# 改善箇所説明図

(代表車種: コマツ JDS-GD022 通称名: GD655-3)

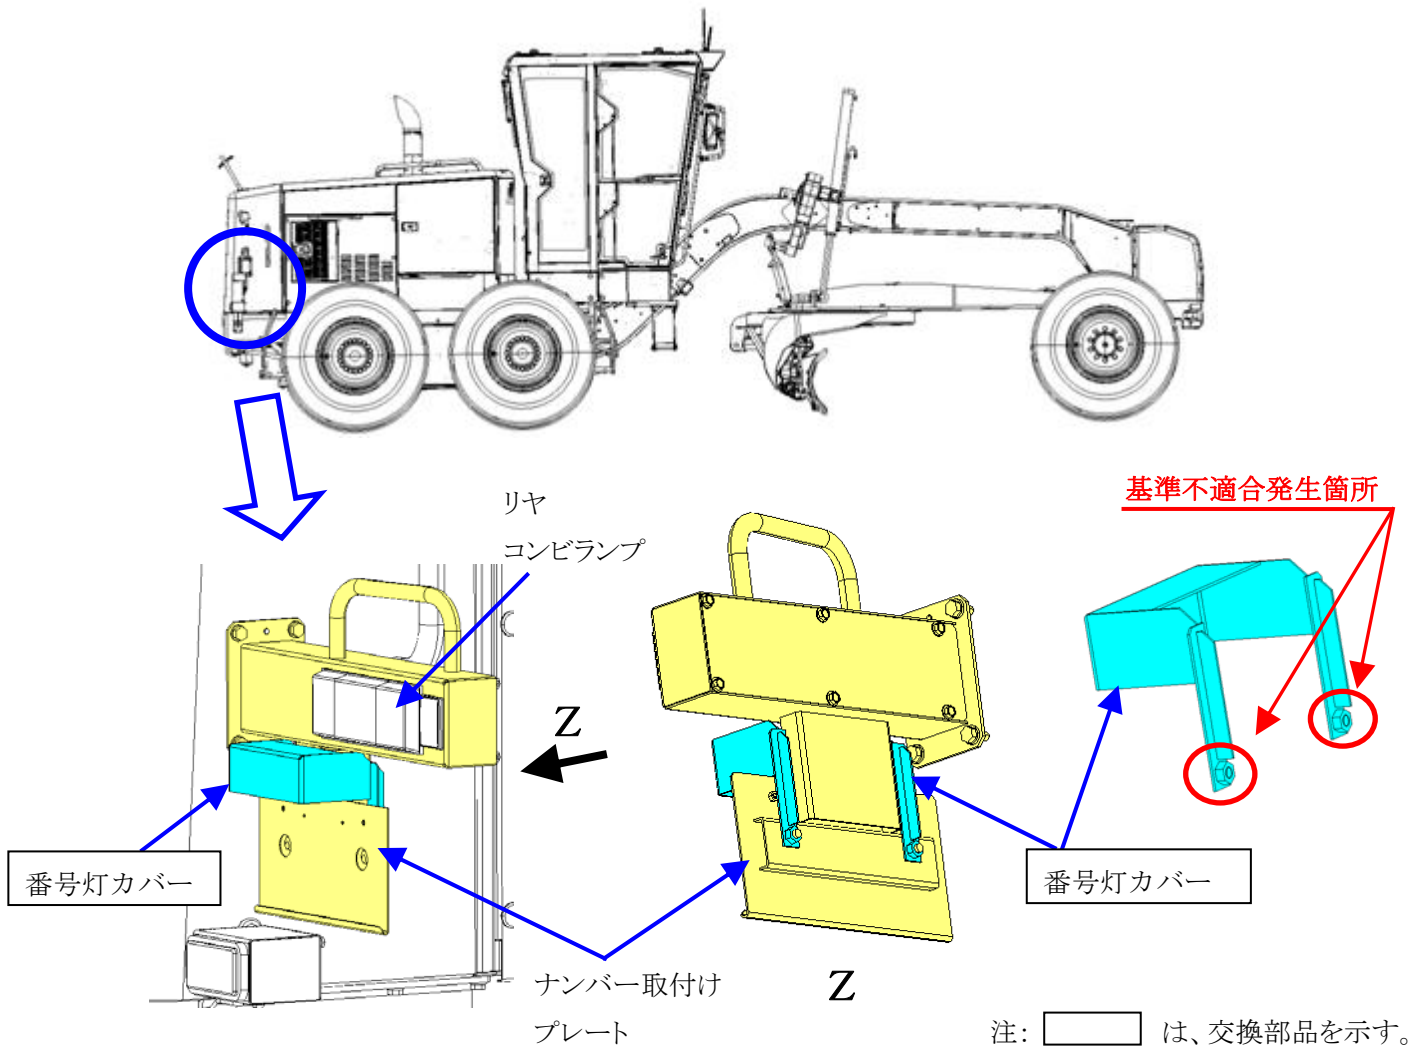
番号灯カバーの取り付け部の強度が不足しているため、当該取り付け部に亀裂が発生するものがある。そのため、そのままの状態で使用を続けると、当該取り付け部が折損し、脱落し、自動車の後方から白色光が直接視認できるおそれがある。

改善措置の内容: 全車両、番号灯カバーを対策品に交換するとともに、ナンバー取付けブラケットと後部のコンビネーションランプの溶接部に補強プレートを追加する。

識別: 番号灯カバーに白ペイントを塗布する。
